**Van:** "[REDACTED]"  
**Verzonden:** maandag 9 december 2024 10:19  
**Aan:** "[REDACTED]@hardenberg.nl"; "[REDACTED]@hardenberg.nl">  
**Onderwerp:** RE: beoordeling bosje Korte Spruit bij aansluiting fietspad

**Onderwerp:** beoordeling bosje Korte Spruit bij aansluiting fietspad

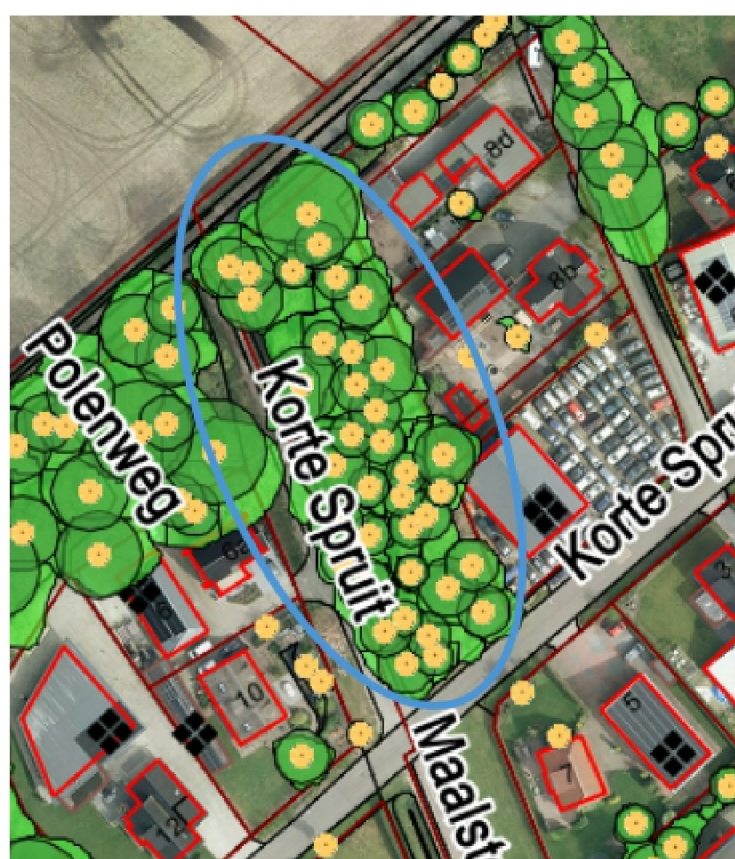
Als het profiel van 25 meter doorgetrokken moet worden, dan moeten er zo'n 50 eiken gekapt worden met een gemiddelde doorsnede van 40 cm.

Als onder begroeiing staat veel hulst.

Tevens staat in dit tracé op kruising Korte Spruit/Koningsspil nog een stroomtrafo in de weg.

Persoonlijk zou ik het heel jammer vinden als wij dit als 2<sup>e</sup> ontsluiting gaan voorstellen.  
Wordt denk ik wel erg lastig om hier goed onderbouwt een kapvergunning voor te krijgen.

Ik weet niet wat de reden voor kap is maar dit is een oud, prachtig landschapselement; oude eiken en hulst!

De oppervlakte van het perceel is >10 are, er moet een melding worden gedaan bij de provincie.

Aangezien het een verhoging in het landschap is moet er waarschijnlijk ook een melding van ontgroning worden gedaan. Dit zal de provincie je kunnen vertellen.

Verder moeten de bomen geïnventariseerd, bomen die vergunningplichtig zijn, omtrek >95 cm op 1.30m boven maaiveld moeten aangevraagd bij de gemeente.

Voor bomen met een omtrek >150 cm geldt bovendien een verzaamd regiem.

Zou jij het bosje bosje langs het fietspad (verlengde Korte Spruit bij aansluiting willen checken op waarden?  
Wat is de procedure als we dit bosje in zijn geheel willen kappen? (welke verdere onderzoeken, kosten, inschatting doorlooptijd etc.
